## 监理工程师通知单

工程名称：定边县公布井光伏园区 P2 区 110KV 升压站建设工程

编号：GBJGF-B1-011

关于 P2 区 110KV 升压站消防泵房接地施工过程中存在的问题

问题照片：

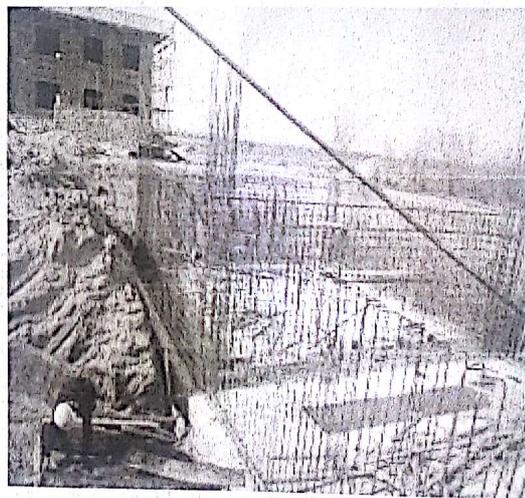
2017 年 04 月 06 日上午 08 时监理在 P2 区 110KV 升压站巡视中，发现你公司在消防泵房施工的-60\*8 的镀锌接地扁铁与垂直接地极（5\*50\*250）处防腐不到位、垂直接地极深度不符合要求，且消防泵房接地应不少于 2 处与主网接地来自不同地点的接地引下线，为了保证工程质量，你单位在收到此通知后，立即对以上问题进行整改。整改完成后报监理部验收，验收合格后方可进入下道工序。你单位在收到此通知后，在 2017 年 04 月 08 日前给予我监理部书面回复。

我方接到编号为 GBJGF-B1-0011 的监理工程师通知后, 对存在的问题进行逐一整改, 具体整改内: 消防泵房施工的一60×8 的镀锌扁铁与垂直接地极焊接处已按要求做两遍防腐, 综合泵房接地已从两处接地主网处连接。

经复查, 已对通知中所提问题进行整改, 要求在今后的施工过程中引起重视, 避免此类问题发生
